Commission économique pour l'Europe**Comité des transports intérieurs****Groupe de travail des transports par voie navigable****Groupe de travail de l'unification des prescriptions techniques
et de sécurité en navigation intérieure****Cinquante-sixième session**

**Promotion des services d'information fluviale ainsi que
des autres technologies de l'information et des communications
dans le domaine de la navigation intérieure :****Norme internationale relative au suivi et au repérage des bateaux
sur les voies navigables (annexe à la résolution n° 63 révisée)****Amendements à la Norme internationale relative au suivi
et au repérage des bateaux sur les voies navigables
(annexe à la résolution n° 63 révisée)****Communication du Président du Groupe d'experts du suivi
et du repérage des bateaux sur les voies navigables (VTT)*****Mandat**

Proposition d'amendements à l'annexe de la résolution n° 63 révisée (Norme internationale relative au suivi et au repérage des bateaux sur les voies navigables (VTT))

Figure 3.1

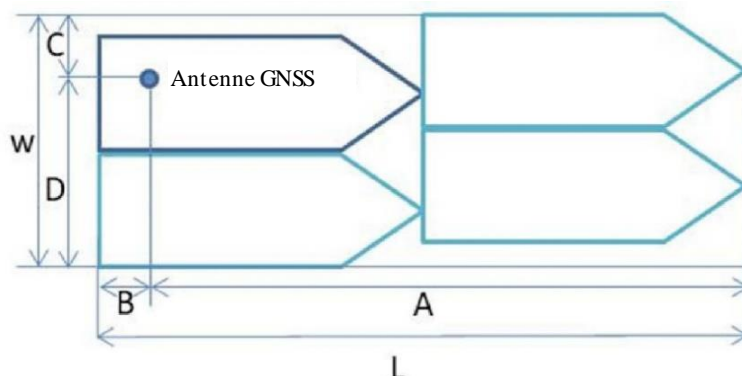
Après le tableau, *ajouter*

Point de référence pour la position rapportée et les dimensions générales du bateau/convoi
